**Verslag huishoudelijke elektrische installatie op laagspanning en zeer lage spanning****Algemeen:**

Referentie: 013-20260903-01	Datum controle: 03/09/2026
Keurder: 013

Eigenaar: Jacqueline DeRuytter	EAN-code: 541449611000188099
Adres installatie: Akkerstraat 20, 8830 - Hooglede	Nummer teller(s): 1lgz0580974523
	Distributienetbeheerder installatie: Fluvius
Datum uitvoering installatie:	☒ Vóór 01/10/1981 ☒ Tussen 01/10/1981 en 01/06/2020 ☐ Vanaf 01/06/2020
Type:	☒ Wooneenheid ☐ Niet-huishoudelijk ☐ PV ☐ Batterij ☐ Laadpaal

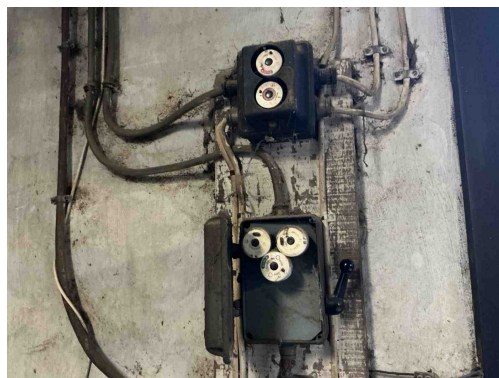
D08 - De nodige markeringen op de beveiligingstoestellen ontbreken of zijn onleesbaar (Boek 1: 5.3.5.5).

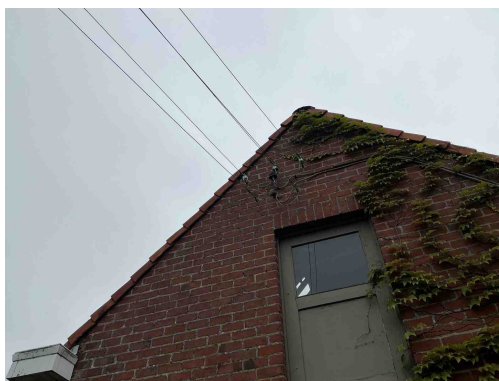
B26 - Het elektrisch bord kon niet gedemonteerd worden (Boek 1: 5.3.5.1).

B01 - De metalen deur van het elektrische verdeelbord met montage van elektrische toestellen is niet verbonden met een beschermingsgeleider (Boek 1: 5.3.6.2).

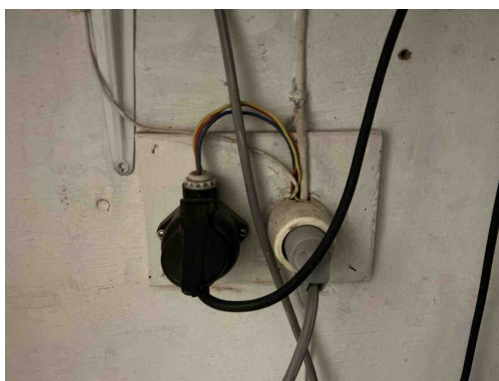
C21 - Het gebruik van geleiders van het type VOB, zonder bijkomende afscherming is niet toegestaan (Boek 1: 5.2.9.6).
Opmerking: Oa wasplaats

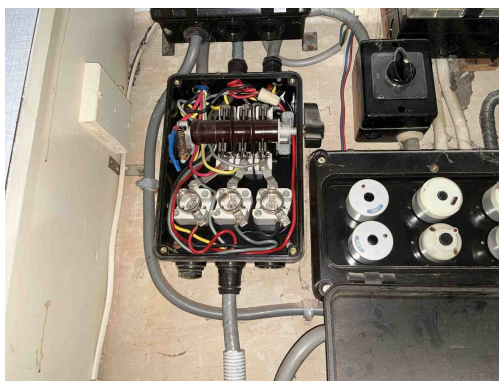
C21 - Het gebruik van geleiders van het type VOB, zonder bijkomende afscherming is niet toegestaan (Boek 1: 5.2.9.6).
Opmerking: Oa wasplaats

T13 - Opbouwcontactdozen en/of -schakelaars zonder achterplaatje mogen niet rechtstreeks op een brandbare ondergrond bevestigd worden (Boek 1: 4.3.3.5).
Opmerking: Oa garage, wasplaats, garage

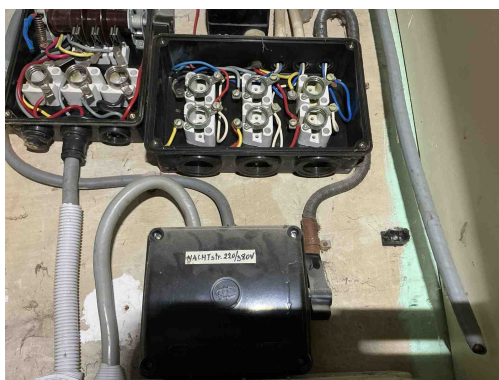
B23 - Het hoofdverdeelbord is niet voorzien van een algemene scheidingsschakelaar (Boek 1: 5.3.5.1).

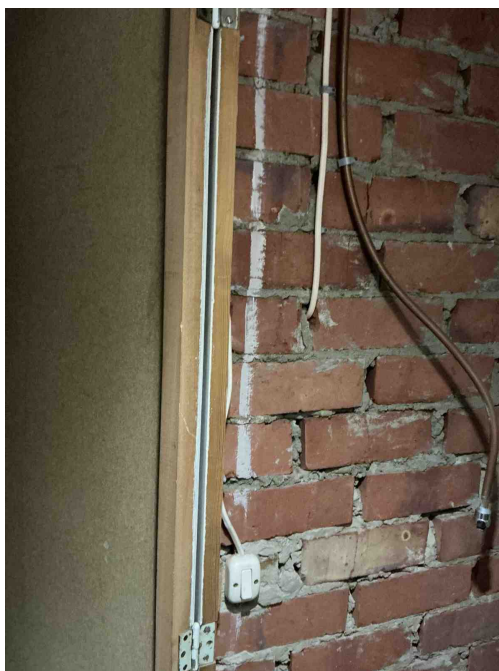
C04 - De waarde van de beveiliging tegen overbelasting is niet in overeenstemming met de leiding of verbruiker stroomafwaarts (Boek 1: 4.4.1.1).

Opmerking: Oa de minimale sectie voor een zekering van 20A is 4mm.

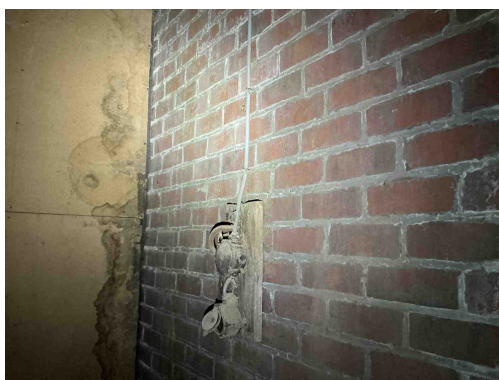
C38 - Het gebruikte kabeltype (snoerkabel) voldoet niet aan de specificaties die van toepassing zijn op voedingsleidingen voor vaste installatie (Boek 1: 1.4.2.1, 5.2.6.2).

T21 - Het elektrisch materieel is niet geplaatst volgens de voorschriften van de fabrikant/ regels van goed vakmanschap . (Boek 1: 1.4.1.3)

Opmerking: Oa verdeelstekker is aangesloten op de vaste installatie, schakelaar niet geschikt voor de toepassing

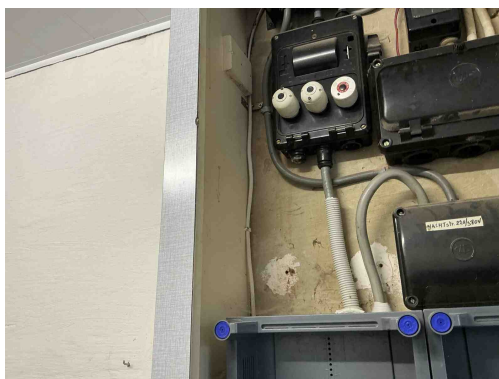
C38 - Het gebruikte kabeltype (snoerkabel) voldoet niet aan de specificaties die van toepassing zijn op voedingsleidingen voor vaste installatie (Boek 1: 1.4.2.1, 5.2.6.2).

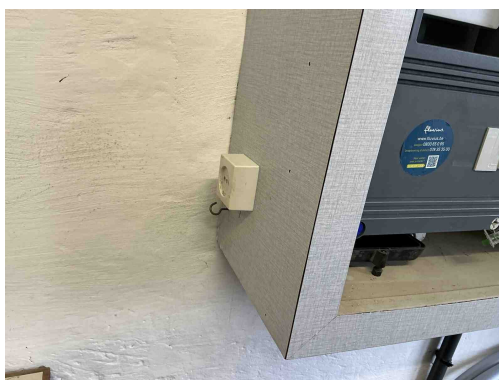
C38 - Het gebruikte kabeltype (snoerkabel) voldoet niet aan de specificaties die van toepassing zijn op voedingsleidingen voor vaste installatie (Boek 1: 1.4.2.1, 5.2.6.2).

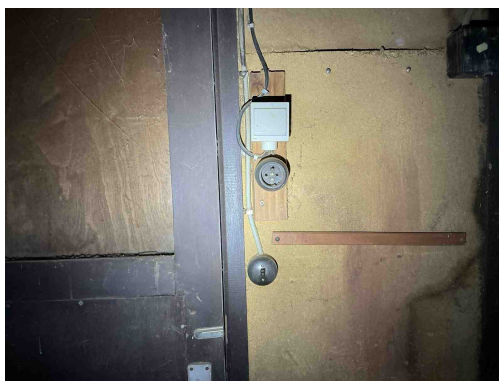
T13 - Opbouwcontactdozen en/of -schakelaars zonder achterplaatje mogen niet rechtstreeks op een brandbare ondergrond bevestigd worden (Boek 1: 4.3.3.5).
Opmerking: Oa garage, wasplaats, garage

A20 - Er bevindt zich een contactdoos zonder beschermingsgeleider in de elektrische installatie. Deze is niet geplaatst achter een differentieelstroombeschermingsinrichting met grote (max. 30mA) of zeer grote (max. 10mA) gevoeligheid.
Opmerking: Oa garage, keuken, living

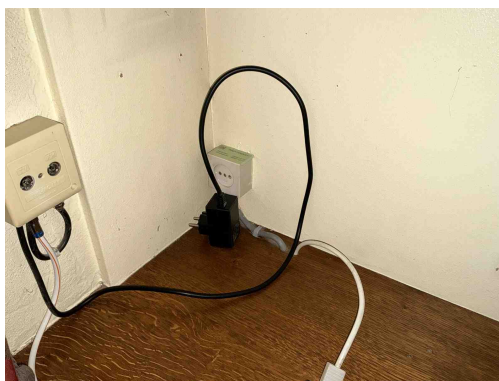
T13 - Opbouwcontactdozen en/of -schakelaars zonder achterplaatje mogen niet rechtstreeks op een brandbare ondergrond bevestigd worden (Boek 1: 4.3.3.5).

Opmerking: Oa garage, wasplaats, garage

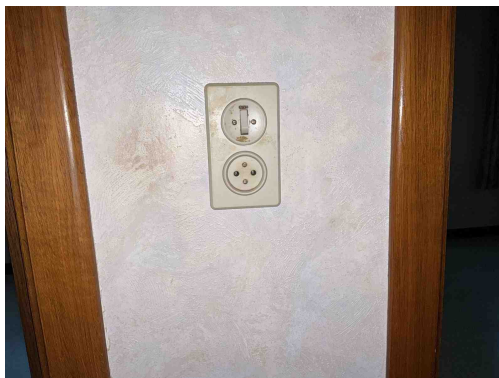
A20 - Er bevindt zich een contactdoos zonder beschermingsgeleider in de elektrische installatie. Deze is niet geplaatst achter een differentieelstroombeschermingsinrichting met grote (max. 30mA) of zeer grote (max. 10mA) gevoeligheid.

Opmerking: Oa garage, keuken, living

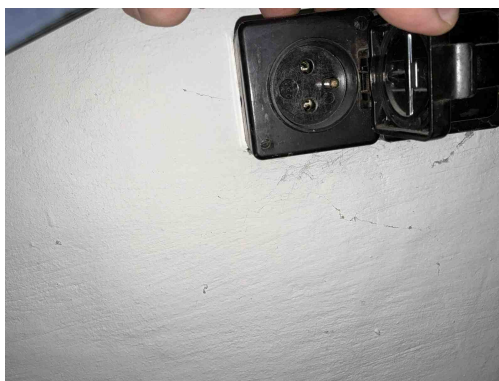
T11 - De contactdozen waarvan de toegekende stroomsterkte maximaal 16A en de toegekende spanning maximaal 250V bedraagt en niet bedoeld zijn voor de voeding van een of meerdere verbruikstoestellen voor een specifiek doel en niet geplaatst zijn in of op schakel- en verdeelborden, beschikken niet of IPXX-D (incl. gemeenschappelijke delen residentieel geheel) (Boek 1: 4.2.2.3/5.3.5.2).

Opmerking: Oa garage, keuken, nachthal..

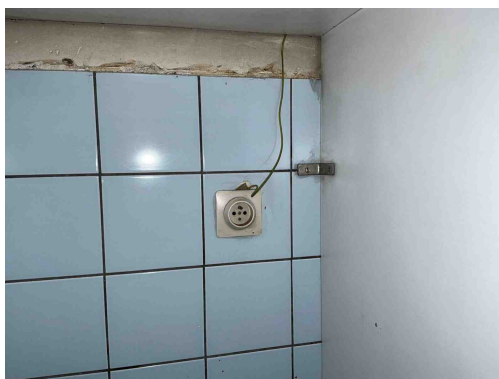
T11 - De contactdozen waarvan de toegekende stroomsterkte maximaal 16A en de toegekende spanning maximaal 250V bedraagt en niet bedoeld zijn voor de voeding van een of meerdere verbruikstoestellen voor een specifiek doel en niet geplaatst zijn in of op schakel- en verdeelborden, beschikken niet of IPXX-D (incl. gemeenschappelijke delen residentieel geheel) (Boek 1: 4.2.2.3/5.3.5.2).

Opmerking: Oa garage, keuken, nachthal..

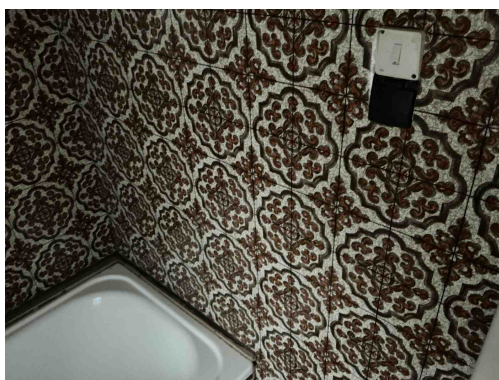
Mechanisch niet beschermde beschermingsgeleiders moeten een minimale sectie hebben van 4mm.

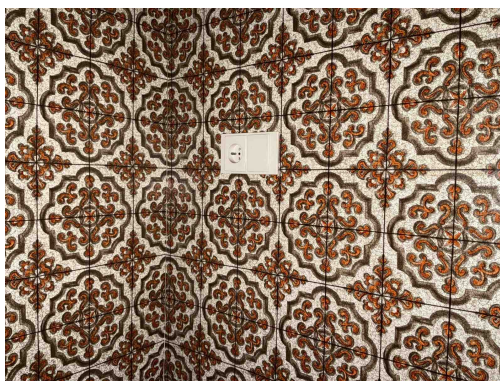
T14 - De voeding van de contactdoos binnen volume 2 van de badkamer is niet beveiligd door een differentieelstroominrichting van max. 10 mA of beschermingstransfo van max. 100W (Boek 1: 7.1).

T22 - Het elektrisch materieel in volume 2 van de ruimte die een bad en/of douche bevat is niet in overeenstemming met het toegelaten materieel (nl. vaste machines of toestellen (incl. de contactdozen en bedieningstoestellen), contactdozen individueel beschermd door een beschermingstransformator met een vermogen van maximaal 100W, contactdozen beschermd door een differentieelstroominrichting met zeer grote gevoeligheid (10mA) en bedieningstoestellen gevoed op laagspanning). (Boek 1, Onderafdeling 7.1.5.3. (d))

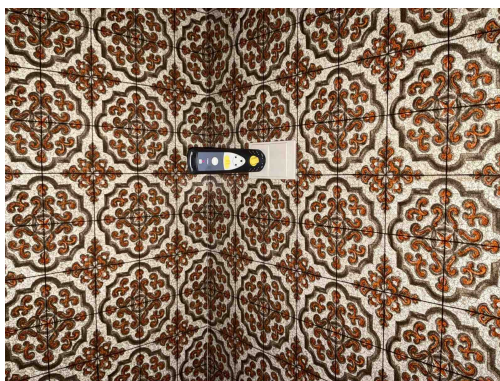
T15 - Een schakelaar op laagspanning mag niet geplaatst worden in volume 1 van de badkamer (Boek 1: 7.1).

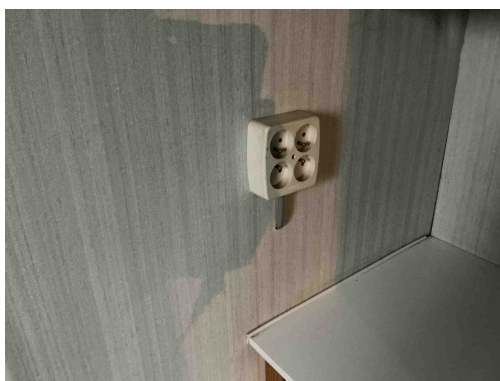
A16 - Er is geen continuïteit van de beschermingsgeleider van de contactdoos (Boek 1: 5.4.3.4).
Opmerking: Oa badkamer

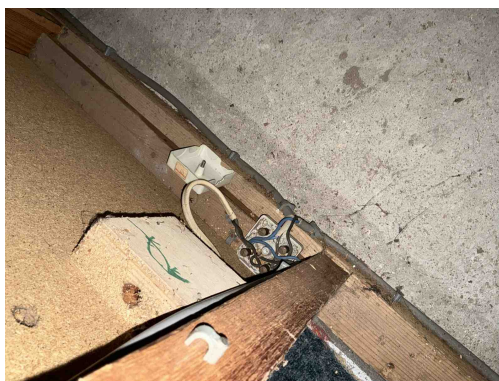
T21 - Het elektrisch materieel is niet geplaatst volgens de voorschriften van de fabrikant/ regels van goed vakmanschap . (Boek 1: 1.4.1.3)
Opmerking: Oa verdeelstekker is aangesloten op de vaste installatie, schakelaar niet geschikt voor de toepassing

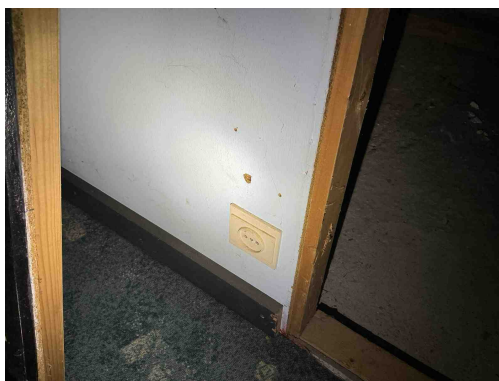
T02 - Gevaar voor rechtstreekse aanraking: genaakbare delen onder spanning (Boek 1: 4.2.2).
Opmerking: Oa zolder

C30 - De deksels van de aftakdoos/aftakdozen ontbreken (Boek 1: 4.2.2.1, 5.2.6.1).
Opmerking: Oa zolder

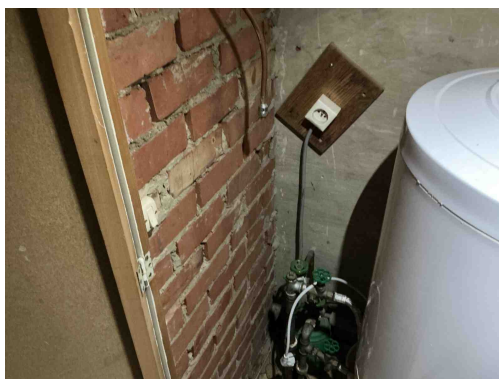
T07 - Inbouwcontactdozen en/of -schakelaars zijn niet voorzien van aangepaste inwerkdozen (Boek 1: 5.3.5.2/5.3.5.4).
Opmerking: Oa zolder

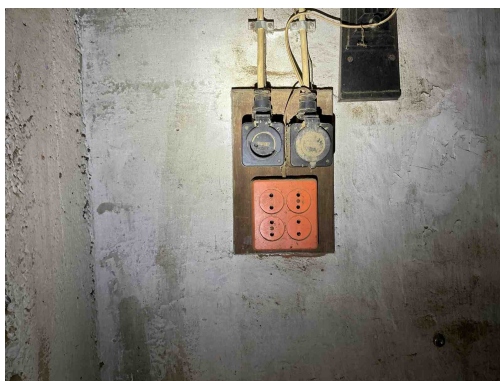
C26 - De verbindingen zijn niet gebeurd in borden, in aftakdozen, aan de klemmen van contactdozen, schakelaars of in de verlichtingstoestellen (Boek 1: 5.2.6.1).
Opmerking: Oa garage

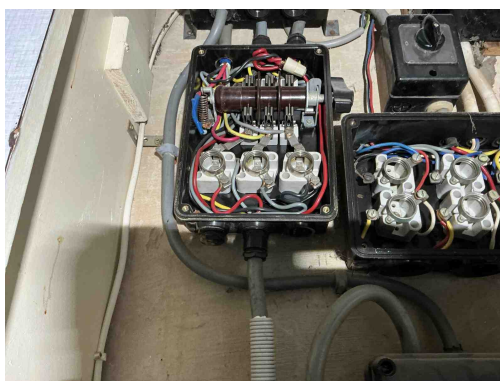
T09 - Bepaalde contactdozen en/of schakelaars zijn beschadigd (Boek 1: 1.4.1.3).
Opmerking: Oa garage
